**AVIS RELATIF À LA PROTECTION
CONTRE LES EVENTUELS EFFETS NOCIFS ET NUISANCES
PROVOQUÉS PAR LES RAYONNEMENTS NON IONISANTS
GÉNÉRÉS PAR DES ANTENNES ÉMETTRICES STATIONNAIRES**

Commune : VISE - Exploitant : TELENET GROUP

Référence exploitant : LG2248D

Rapport n° 4890 / 2023

Figure 1 : Vue en plan des lieux de séjour et des points de contrôle

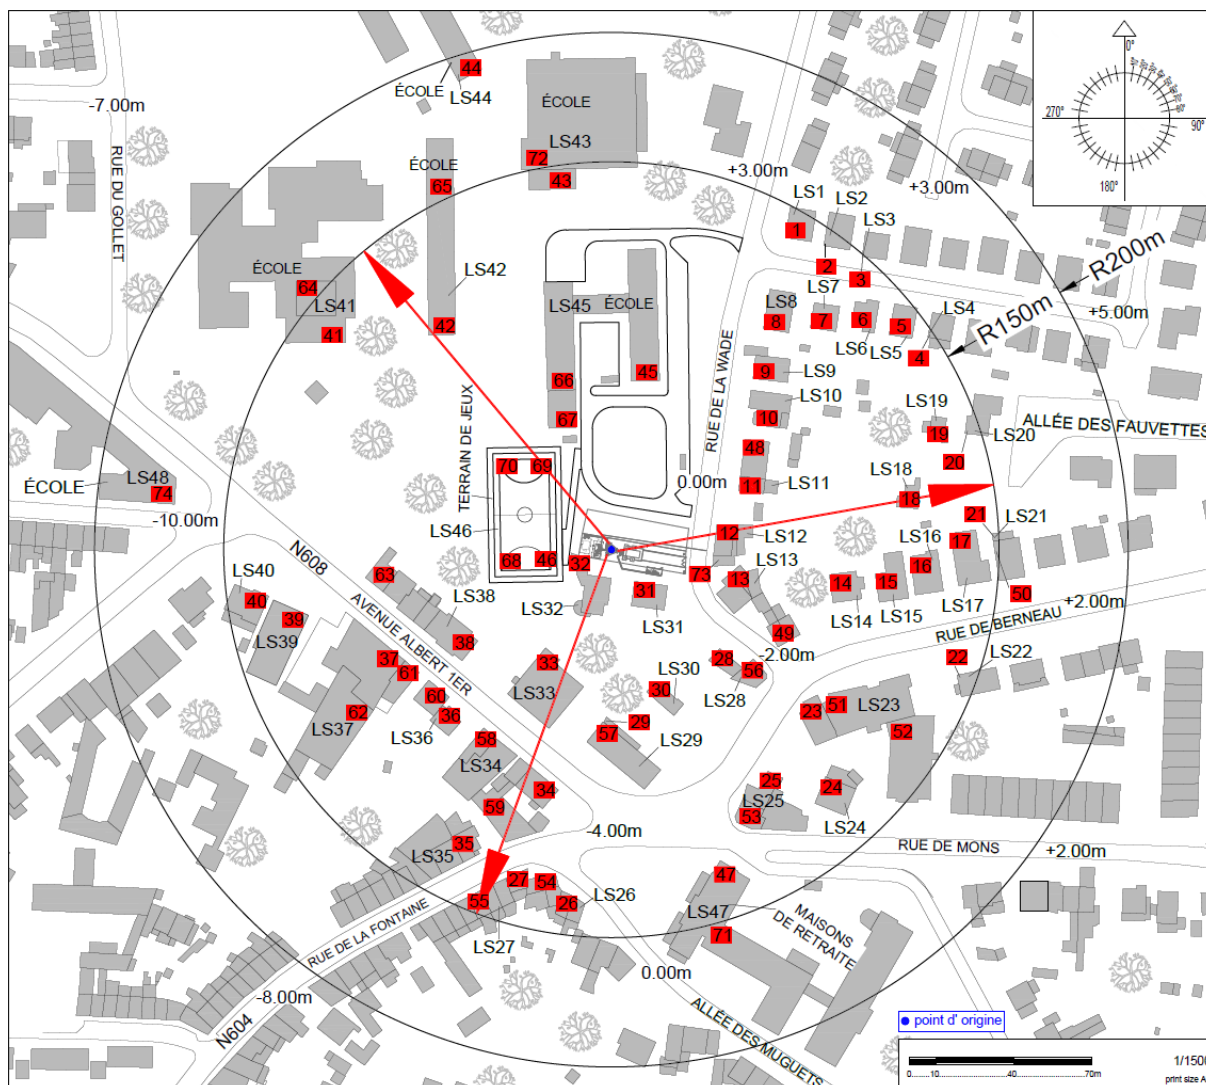
Les fréquences d'émission, la puissance rayonnée par chacune des antennes et leur gain permettent de déterminer le rayon de la zone à analyser. Tout dépassement de la limite par installation est exclu en dehors de cette zone. Le tableau 2 reprend les 35 LS² pour lesquels l'indice d'exposition est le plus élevé. Les différentes colonnes indiquent :

- le numéro du point de contrôle repris sur un des plans de la figure 1;
- le numéro du LS dans lequel se trouve le point de contrôle de la 1^{ère} colonne ;
- l'atténuation d'obstacle prise en compte pour le calcul de l'indice d'exposition dans le LS ;
- le résultat du calcul de l'indice d'exposition.

En ce qui concerne les antennes de l'installation mentionnées dans le tableau 1, la distance maximale à laquelle la limite pourrait être atteinte, à l'extérieur, est égale à 135,6 m. S'il n'y a pas de LS à une distance inférieure, les antennes respectent forcément la limite d'immission.

Dans le cas des LS situés à l'intérieur des bâtiments, une atténuation d'obstacle est prise en compte et il en résulte que la distance maximale à laquelle la limite pourrait être atteinte se réduit à 96,0 m.

Figure 2 : Vue en plan des installations d'antennes dans un rayon de 300 mètres autour de l'installation faisant l'objet de la demande d'avis

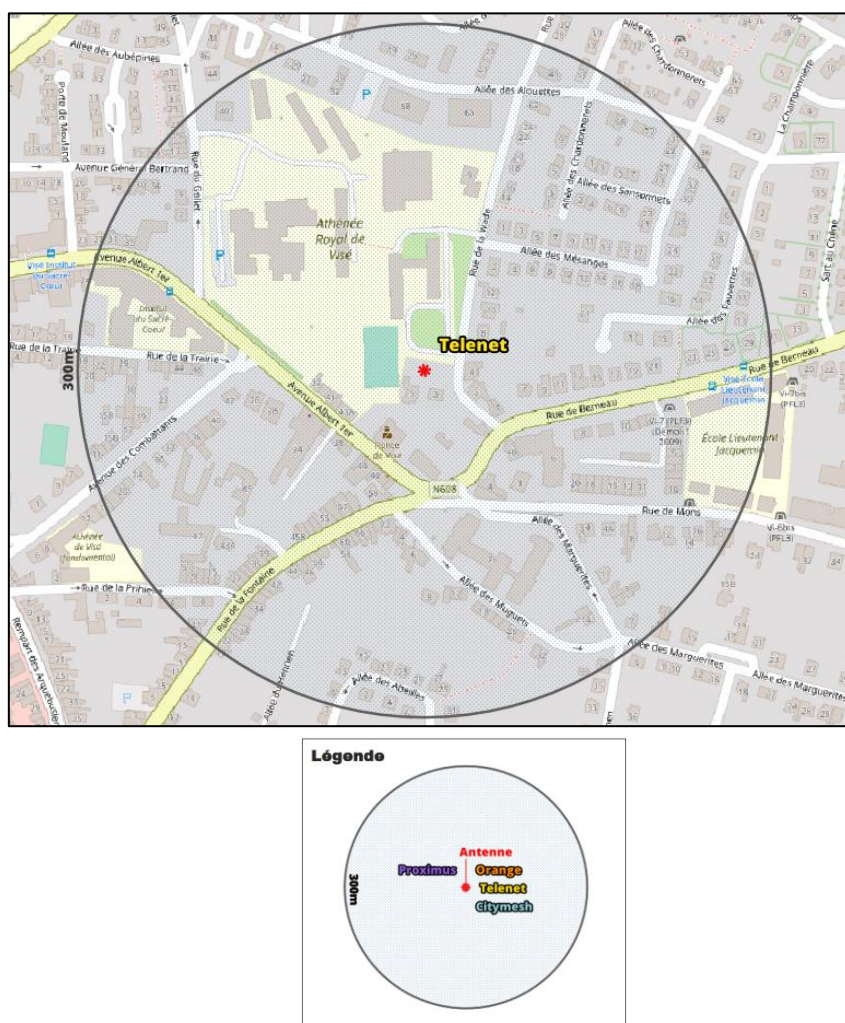
Compte tenu du nombre d'installations localisées dans la figure 2, il apparaît que l'intensité du rayonnement électromagnétique généré, dans les lieux de séjour situés à proximité de l'installation référencée dans le paragraphe 2, par l'ensemble des antennes émettrices stationnaires de l'ensemble des exploitants du même site d'antennes émettrices stationnaires respecte la limite fixée à l'article 4, § 2 du décret.
